## BTI 032

### SENSOR EXTRA CURSO VFX 600 / 601 FREEZER

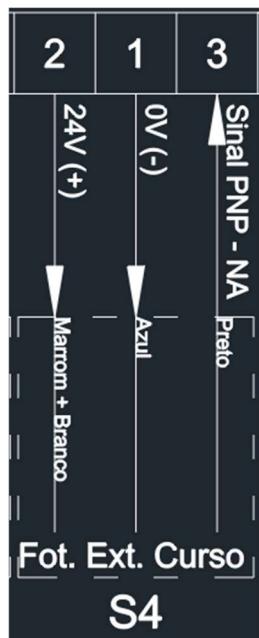
Exclusivamente nas portas freezer foi identificado que após algum tempo exposta a temperatura negativa, o PVC e a espuma interna dele acabam ficando rígidos, e ao abrir a porta (no timer freezer ou no acionamento) ela acabava passando um pouco da altura ajustada por conta da velocidade, também havia dificuldade na descida por conta da rigidez do PVC.

Como o encoder lê a posição através do eixo da porta não há como saber se o PVC passou do ponto programado de abertura neste caso de rigidez da folha, podendo acontecer do PVC enrolar errado no eixo e fazendo com que suba acima da posição desejada e isso pode ocasionar a passagem da barra pelo eixo auxiliar.

Para solucionar este problema, a partir de agosto de 2022 todas as portas do modelo VFX 600 / 601, irão acompanhadas de um novo sensor chamado de sensor extra-curso, este sensor serve para atuar em conjunto com o encoder e será instalado na tampa da coluna, um pouco acima da altura do vão, fazendo com que a porta identifique pelo encoder e também pelo sensor extra curso para saber chegou na posição de porta aberta.

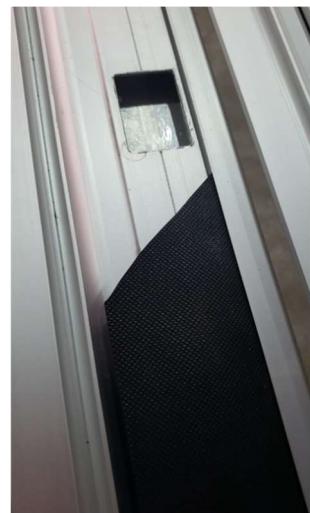
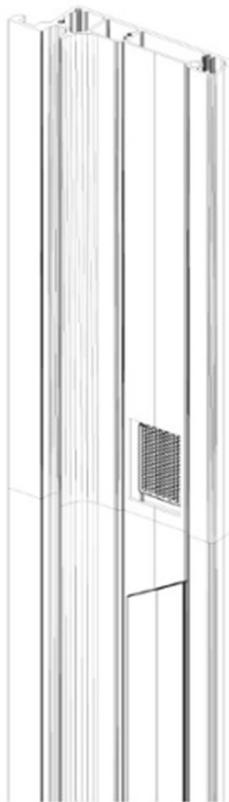
Obs.: Para ligação deste sensor, dependendo do fabricante do sensor é necessário ligar o fio branco (fio de comando) junto com o fio marrom (positivo do sensor).

- É importante o corte em ângulo da vedação abaixo um pouco abaixo da posição onde o espelho refletivo vai instalado na coluna para que o PVC não enrosque nela ao descer e ela não atrapalhe a leitura do sensor.
